咨询处理 - 硬件咨询 #2699

蔡璐彤-射频探针4轴调整-2个

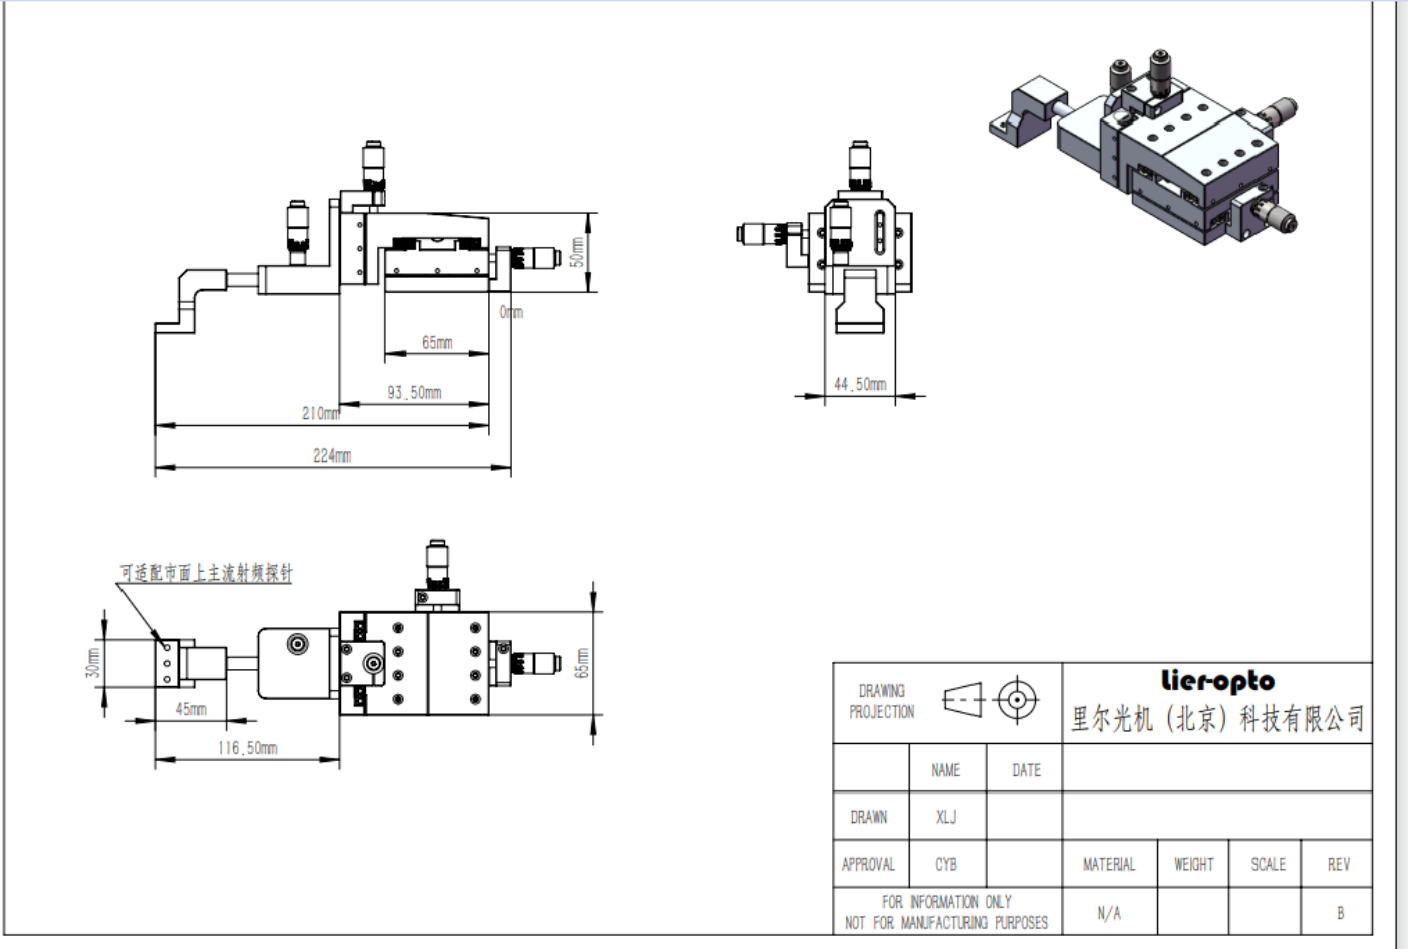
这是你检查过的？
我要的整体的二维图在哪？
这个图不行。

哪里不行
clipboard-202610081359-t1bga.png

这个转接板尺寸改小，尽可能小。
再出整体的html（html可以不用曲面实体），step和示意图
